**AVIS RELATIF À LA PROTECTION
CONTRE LES EVENTUELS EFFETS NOCIFS ET NUISANCES
PROVOQUÉS PAR LES RAYONNEMENTS NON IONISANTS
GÉNÉRÉS PAR DES ANTENNES ÉMETTRICES STATIONNAIRES**

Commune : SERAING - Exploitant : PROXIMUS

Référence exploitant : 41COC_00

Rapport n° 3002 / 2023

Figure 1 : Vue en plan des lieux de séjour et des points de contrôle

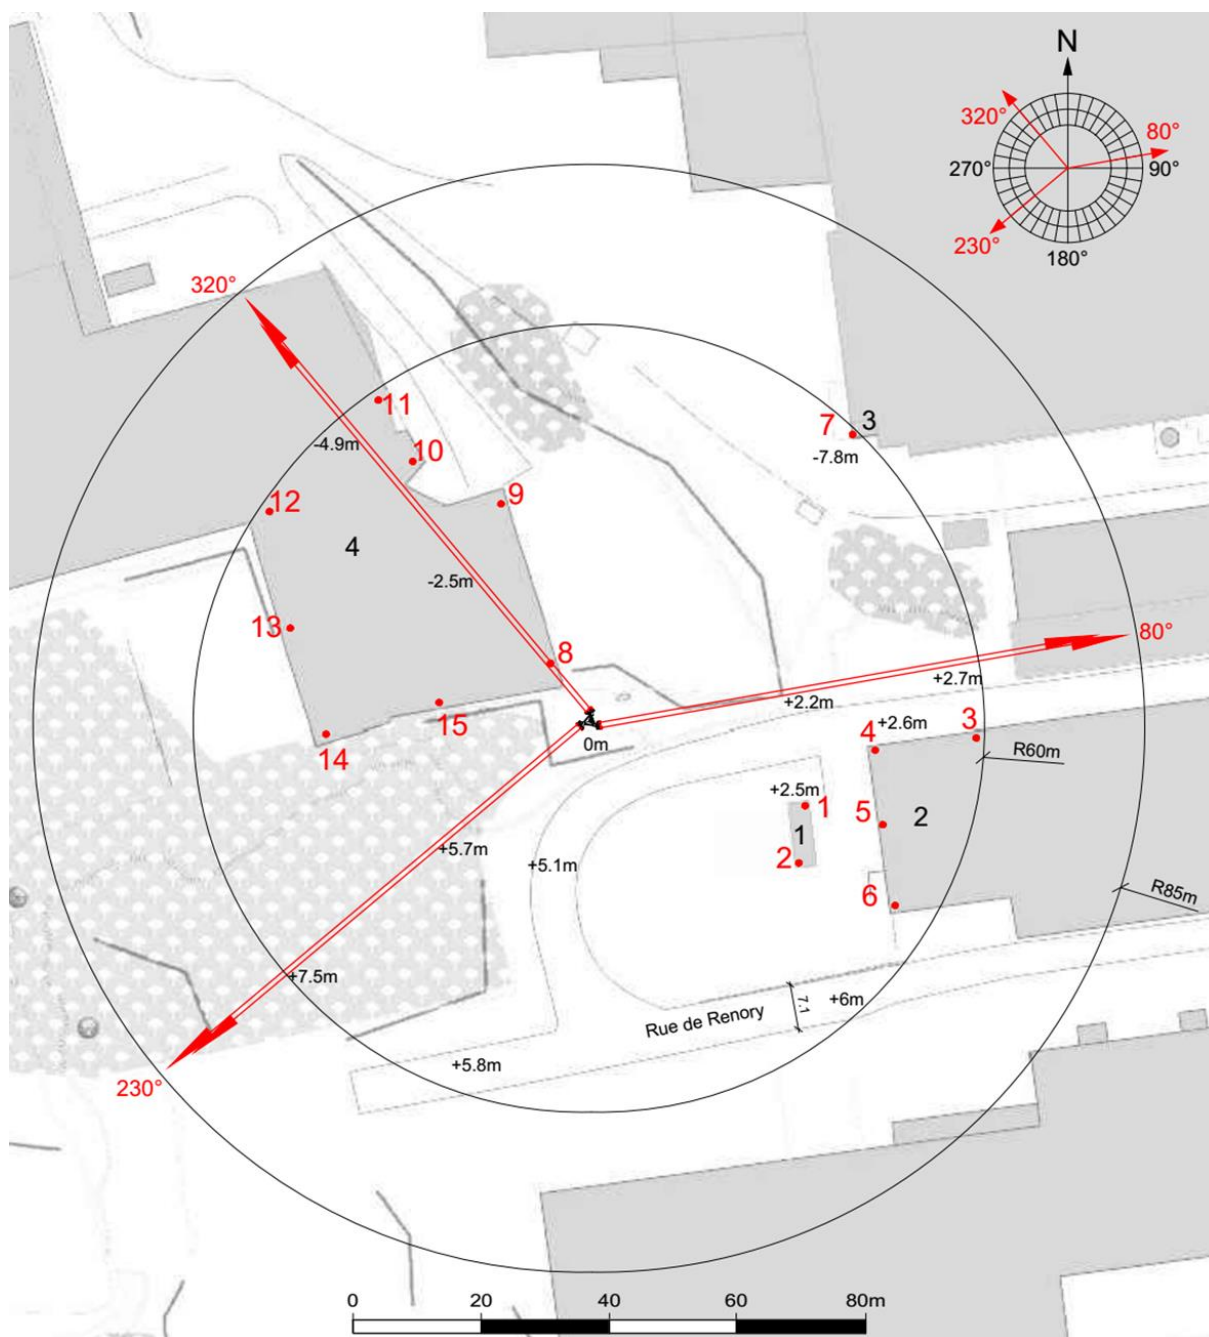
Les fréquences d'émission, la puissance rayonnée par chacune des antennes et leur gain permettent de déterminer le rayon de la zone à analyser. Tout dépassement de la limite par installation est exclu en dehors de cette zone. Le tableau 2 reprend les 35 LS² pour lesquels l'indice d'exposition est le plus élevé. Les différentes colonnes indiquent :

- le numéro du point de contrôle repris sur un des plans de la figure 1;
- le numéro du LS dans lequel se trouve le point de contrôle de la 1^{ère} colonne ;
- l'atténuation d'obstacle prise en compte pour le calcul de l'indice d'exposition dans le LS ;
- le résultat du calcul de l'indice d'exposition.

N° point de contrôle	LS	Atténuation (dB)	Indice d'exposition relatif à la limite par installation IE_i
3	LS2	3,0	0,011
11	LS4	3,0	0,009
12	LS4	3,0	0,008
4	LS2	3,0	0,008
5	LS2	3,0	0,007
10	LS4	3,0	0,006
6	LS2	3,0	0,005
13	LS4	3,0	0,004
15	LS4	3,0	0,004
7	LS3	3,0	0,004
9	LS4	3,0	0,003
1	LS1	3,0	0,003
8	LS4	3,0	0,003
14	LS4	3,0	0,002
2	LS1	3,0	0,002

En ce qui concerne les antennes de l'installation mentionnées dans le tableau 1, la distance maximale à laquelle la limite pourrait être atteinte, à l'extérieur, est égale à 80,8 m. S'il n'y a pas de LS à une distance inférieure, les antennes respectent forcément la limite d'immission.

Dans le cas des LS situés à l'intérieur des bâtiments, une atténuation d'obstacle est prise en compte et il en résulte que la distance maximale à laquelle la limite pourrait être atteinte se réduit à 57,2 m.

Figure 2 : Vue en plan des installations d'antennes dans un rayon de 300 mètres autour de l'installation faisant l'objet de la demande d'avis

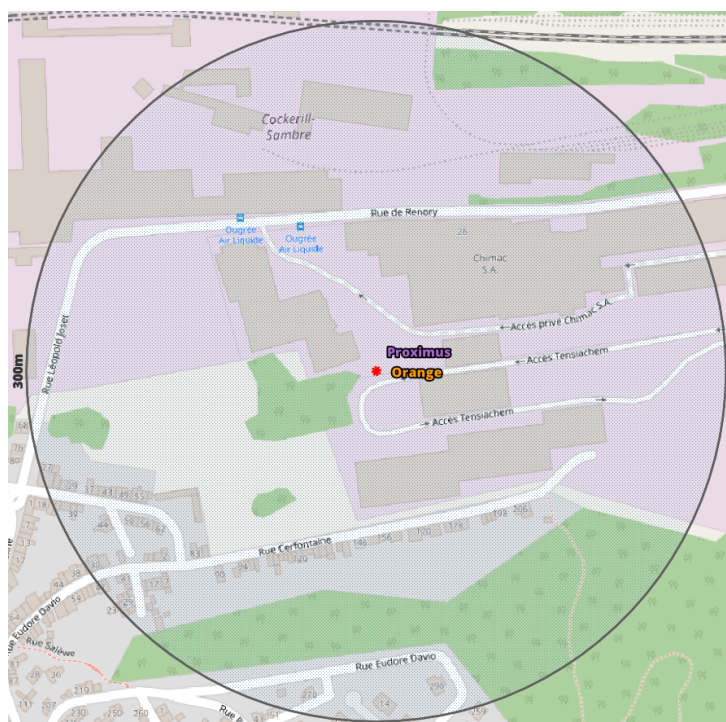
Le plan en projection verticale de la figure 2 indique la localisation des antennes actives éventuelles visées par le décret et situées dans un rayon de 300 mètres autour de l'installation référencée dans le paragraphe 2. Les données de localisation de ces antennes et les avis correspondant sont accessibles via le cadastre en ligne des antennes émettrices stationnaires⁶.

Compte tenu du nombre d'installations localisées dans la figure 2, il apparaît que l'intensité du rayonnement électromagnétique généré, dans les lieux de séjour situés à proximité de l'installation référencée dans le paragraphe 2, par l'ensemble des antennes émettrices stationnaires de l'ensemble des exploitants du même site d'antennes émettrices stationnaires respecte la limite fixée à l'article 4, § 2 du décret.
